**Avis délibéré de la mission régionale d'autorité
environnementale sur la révision allégée n°1 du PLU de la
commune de Brugheas portée par la communauté
d'Agglomération de Vichy Communauté (03)**

Avis n° 2022-ARA-AUPP-1235

Avis délibéré le 14 mars 2023

Figure 2: Evolution du zonage du PLU- Source dossier.

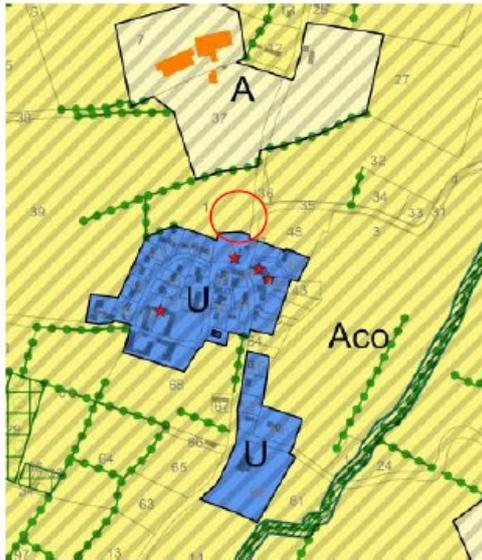
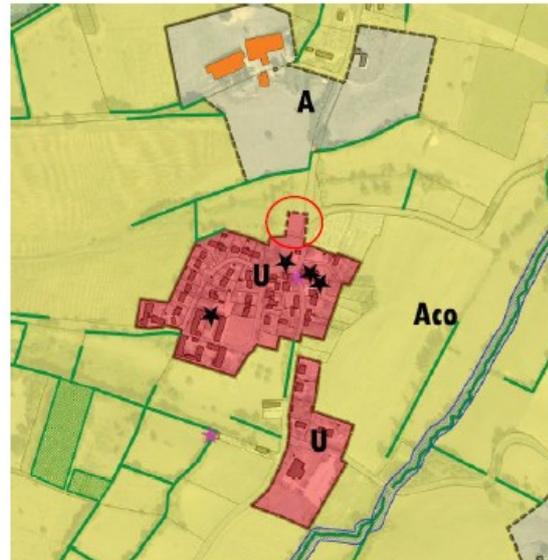
2 Le dossier devra mis en cohérence car le chiffre de 1000 m² est parfois avancé (cf p 17 du dossier d'évaluation environnementale), voire celui de 0,13 ha (p 37 du document intitulé « évaluation environnementale »).

Cette procédure de révision allégée n°1 a été principalement engagée, car le règlement actuel ne permet pas la réalisation d'une aire de stationnement en zonage Aco. Le dossier indique également que l'aire de stationnement a déjà été créée par la commune et que la présente procédure s'apparente à « une régularisation ⁵», faisant suite d'après le dossier « à une mauvaise interprétation du PLU actuel ⁶».
